**Informe Consolidado de Solicitud de Aclaraciones, Rectificaciones y/o Ampliaciones  
Excepcional al Estudio de Impacto Ambiental del Proyecto "Puerto Exterior de San Antonio"**

Nombre del Titular : Empresa Portuaria San Antonio  
Nombre del Representante Legal : Ramón Francisco Castañeda Ponce  
Dirección : Av. Antonio Nuñez de Fonseca 1552, San Antonio

El presente Informe Consolidado de Solicitud de Aclaraciones, Rectificaciones o Ampliaciones Excepcional al Estudio de Impacto Ambiental del proyecto "Puerto Exterior de San Antonio", contiene las observaciones generadas en virtud de la revisión de la Adenda.

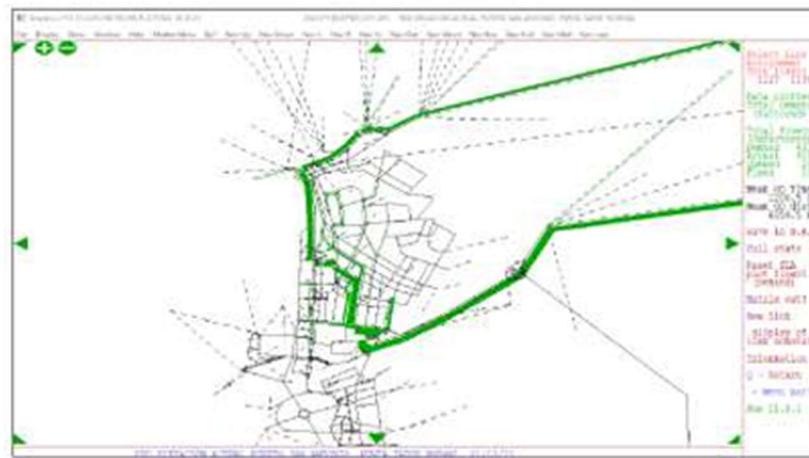
- 13. Respecto de la respuesta a la observación N° 25 de la Adenda Complementaria, y la restauración geomorfológica del área de canteras, se precisa esclarecer la situación de las canteras, propiamente tal, luego de la explotación para abastecer de áridos a la construcción del Proyecto, se solicita indicar como se restablecerá la condición de cuenca aportante del estero Ñanco.

Desde el punto de vista del recurso hídrico superficial, la cuenca hidrográfica del estero Ñanco afectada por las canteras disminuirá el área aportante original con lo cual variará el régimen de caudales superficiales hacia aguas abajo con lo que se producirá una alteración a los distintos componentes ambientales que dependen de la cantidad de agua que escurre en los diferentes períodos del año por el estero Ñanco.

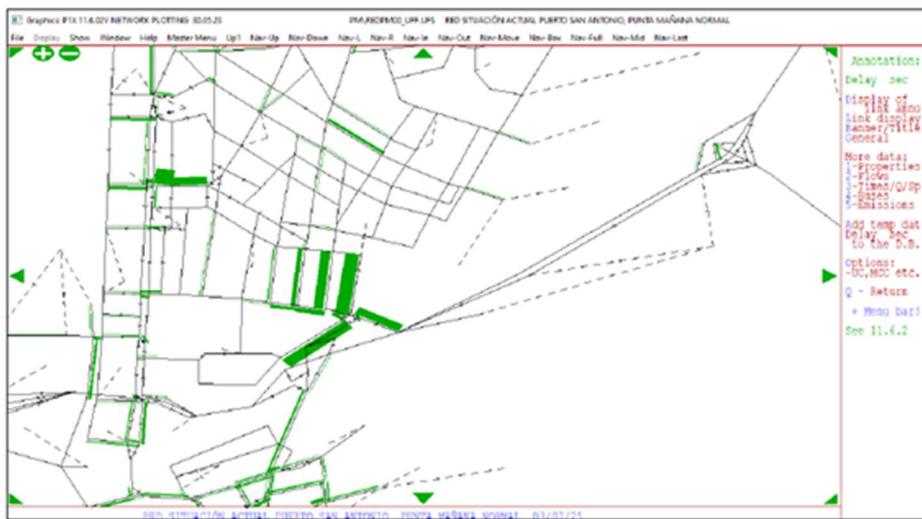
16. En relación con los proyectos considerados para la situación “con Proyecto”, se sugiere analizar, como escenario de sensibilidad, la simulación sobre la situación con proyecto de un subconjunto de proyectos que forman parte del estudio de SECTRA Norte titulado “Actualización Plan Maestro de Transporte Público de Transporte Urbano, San Antonio, Etapa II”. Esto con el objetivo de ver sus impactos en las capacidades viales y en la disminución de demoras identificados en las redes presentadas asociadas a la situación con Proyecto. Específicamente, se sugiere analizar un tramo específico de los siguientes proyectos del estudio SECTRA, geográficamente más cercanos a la autopista Ramal Acceso al Puerto:

- Proyecto N° 1, Apertura Luis Reuss.
- Proyecto N°9, Habilitación Las Torres.

Cabe mencionar que, interesa saber si ambos proyectos son complementarios o competitivos, es decir, si es conveniente implementar uno de ellos o ambos de manera simultánea.

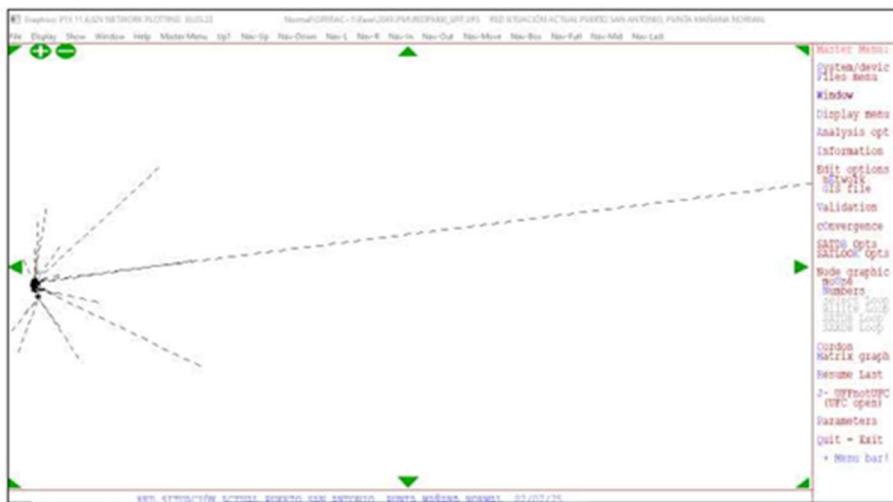
18. Se aprecian que varias zonas externas están bastante alejadas de la red Saturn. Entendiendo que esto obedece a la lógica de representar las distancias reales de las zonas externas respecto al área de proyecto, se estima conveniente que dichas zonas cuenten con coordenadas abstractas y más cercanas a la red. Esto con el objetivo de facilitar el análisis de esta última. Por ello, se solicita corregir las coordenadas de aquellas zonas que disminuyen el acercamiento de la red Saturn. A continuación, en la siguiente figura existe un ejemplo de lo que se observa:

Imagen 2: Ubicación barrera respecto del receptor N°26 (circulo negro).

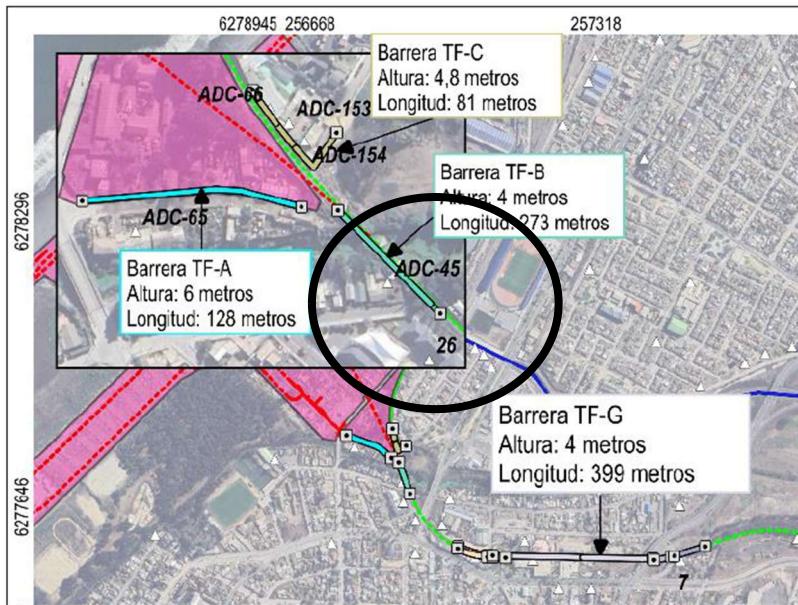
42. De la Tabla N°72, se observa que la barrera acústica definitiva TF-B propuesta para el paso del tren, no cubre al establecimiento educacional, receptor N°26 instalado posterior al túnel del puente Lolleo, por lo que se solicita aclarar si efectivamente es así y justificar, de lo contrario deberá hacer extensiva esta al receptor antes señalado.

Imagen 3: Barreras Lagunas plena Operación.

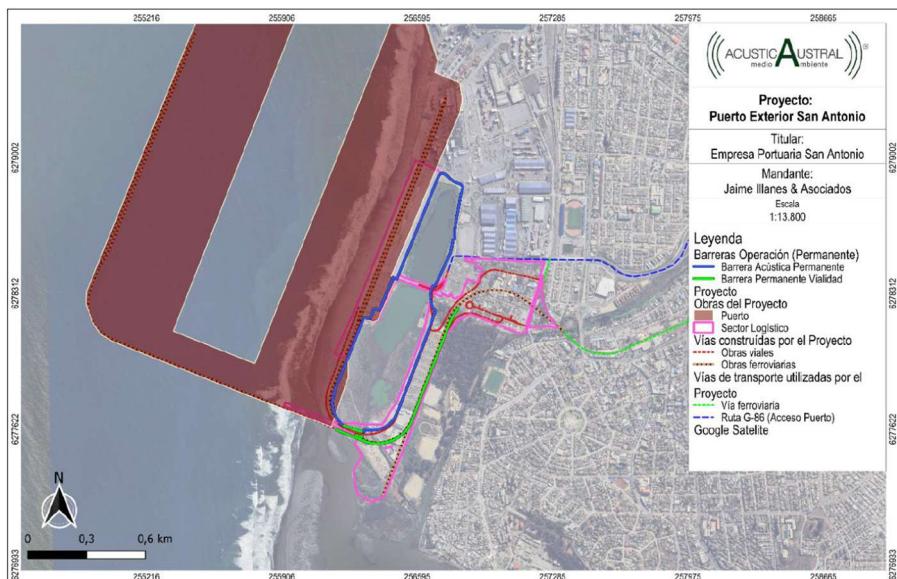
43. Se solicita aclarar la ubicación de las barreras acústicas asociadas al parque Lagunas de Lolleo y asegurar que estas rodearán el Humedal Ojos de Mar. Lo anterior, debido a que en la figura mostrada en el CAV-AS-3 de la Ficha Resumen (Anexo ADC-503) se indica que las barreras rodean el Humedal Ojos de Mar, lo que también se indica y muestra en el Ítem VI, Efectos, Características o Circunstancias del Artículo 11 de la Ley que dan origen a la necesidad de efectuar un EIA (ITEM VII). - Adenda Complementaria al Estudio de Impacto Ambiental del Proyecto "Puerto Exterior de San Antonio". Sin embargo, en el kmz del área de influencia de ruido terrestre (Anexo ADC-5), se observa que el sector surponiente del humedal no contiene barreras acústicas. Lo mismo ocurre, en la Figura 47 del Anexo ADC-112, Diseño de anteproyecto de espacios públicos y naturales en el entorno del proyecto puerto exterior, donde se muestra la ubicación de las barreras acústicas en la fase de operación plena; por lo tanto, se debe tener por valido lo que corresponde a la instalación de barreras acústicas en todo el entorno del parque Laguna de Lolleo, en los términos del Ítem VI antes señalado y como los muestran las figuras ADC-VI-79, ADC-VI-80, ADC-VI-81 y ADC-VI-82.

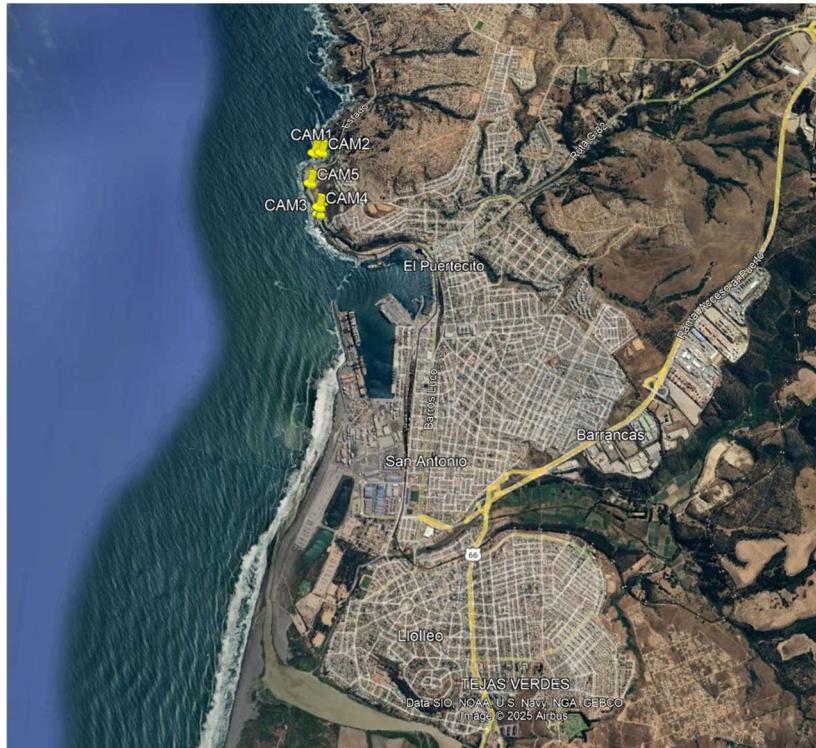
Tal como se puede observar en la siguiente imagen, estos se concentran en el sector norte hacia Punta Panul:

Dado que en el kmz del Apéndice AS-6 “Archivos Digitales.kmz” del Anexo ADC-85.1, se indica la presencia de la especie al sur del proyecto, en la Playa Lolleo, se solicita ampliar los puntos de instalación de cámaras trampa a la desembocadura del río Maipo.

Imagen 4: Ubicación de puntos de muestreo en Área de Canteras.

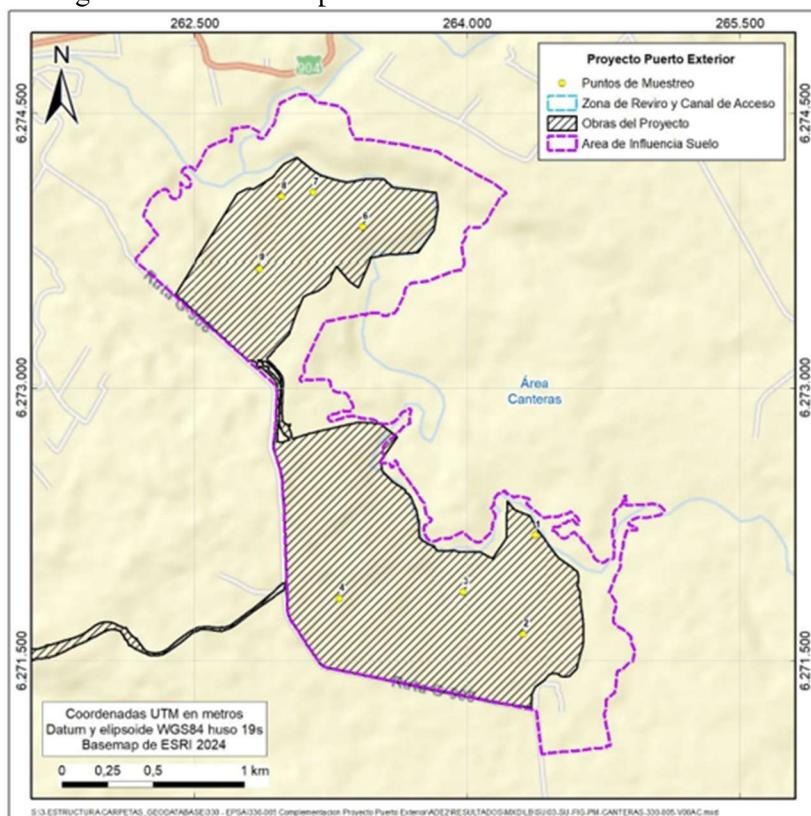
106. En el Anexo ADC-273 “Actualización Capítulo 3.12 Línea Base de Suelos”, Figura 22, se muestra la ubicación de los puntos de muestreo en el área canteras, donde no se observa que se hayan agregado calicatas para la nueva superficie a utilizar por la zona intercanteras como tampoco en la zona que corresponde al nuevo camino de conexión a la ruta de la fruta, ambas áreas agregadas como modificación al proyecto en la Adenda Complementaria, como se observa en la siguiente imagen:

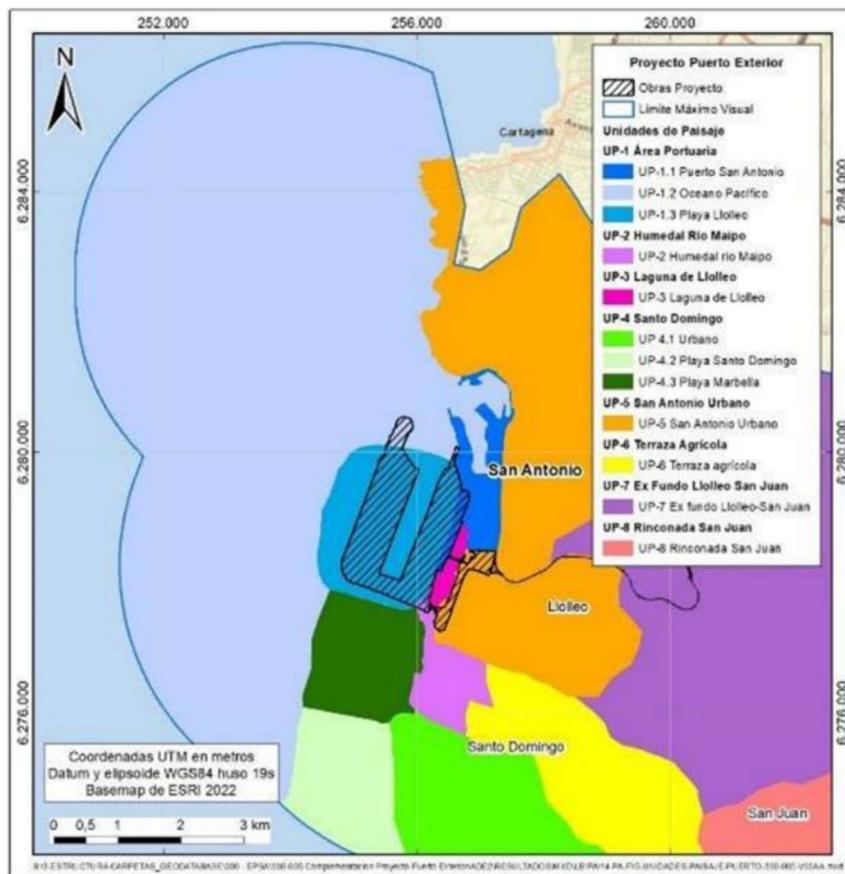
Al respecto, considerando que en su mayoría los impactos que se generarán sobre el área protegida están asociados al rompeolas y el proceso de acreción, el cual se desarrollará en forma importante durante los primeros 15 años, lo cual produciría cambios en los componentes ambientales. En el caso de Paisaje, el impacto OPA-1 se generará desde el inicio de la construcción del rompeolas. Por lo que, la certidumbre debería ser considerada con valor 1 (Alta), debido a que habría certeza del impacto sobre los objetos de conservación de esta zona.

Por lo antes expuesto se solicita presentar los antecedentes técnicos que permitan justificar la calificación de este impacto como no significativo; en especial aquellos relacionados con la fundamentación del valor dado para la Certidumbre media (0,5).

Imagen 8: Zona de canteras respecto de zonificación ZPCP.

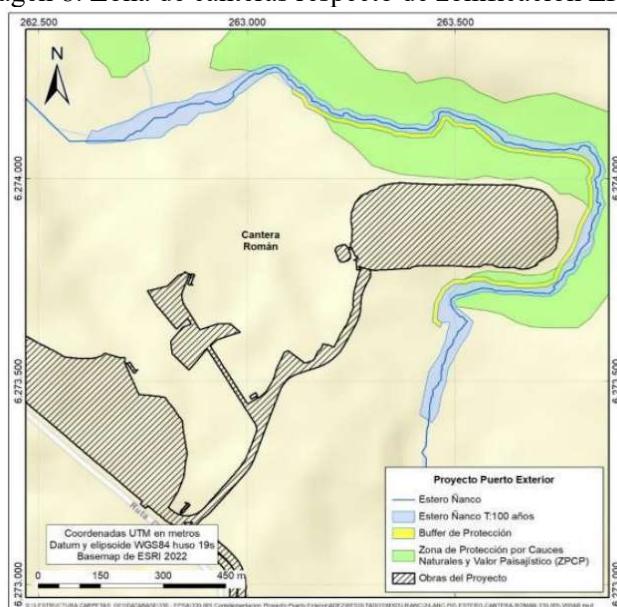
250. Si bien se descarta una afectación directa sobre la Zona de Protección por Cauces Naturales y Valor Paisajístico (ZPCP) del Plan Regulador Intercomunal Valparaíso Satélite Borde Costero Sur, desde el punto de vista normativo persiste el hecho de que parte del predio vinculado a la cantera Román se encuentra inscrito dentro de dicha zona de protección. En este contexto, se solicita al titular acreditar que el área de extracción de áridos no será ampliada hacia sectores protegidos, resguardando la integridad de las áreas definidas por el instrumento de planificación territorial vigente, como se indica en la siguiente figura:

Figura 9: Puntos de monitoreo CAV-CAS-1.

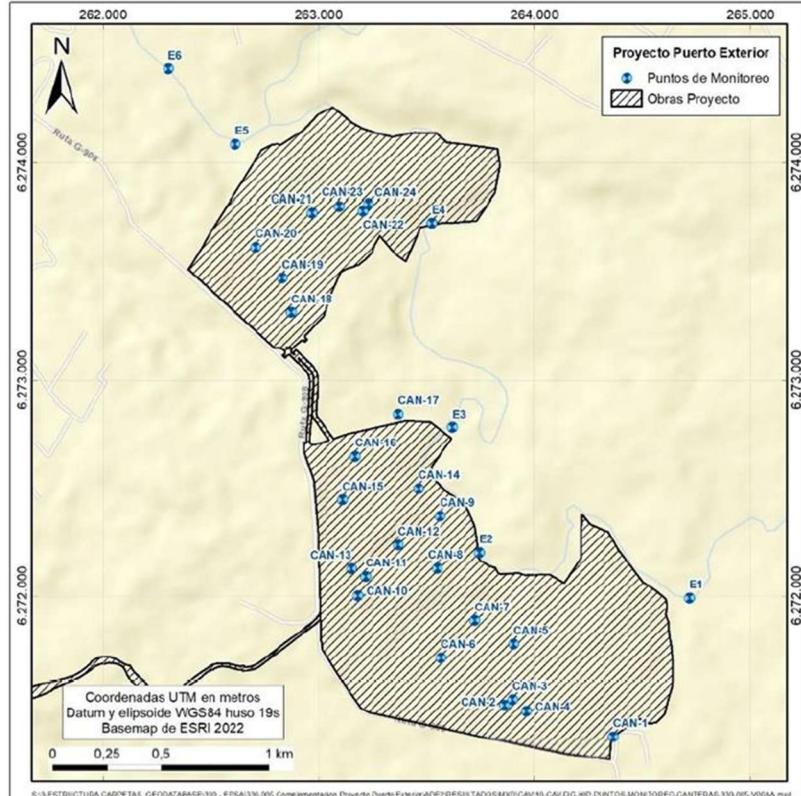
263. Por otro lado, observando la Figura “ADC-VI-2: Puntos de Monitoreo CAV-CAS-1:
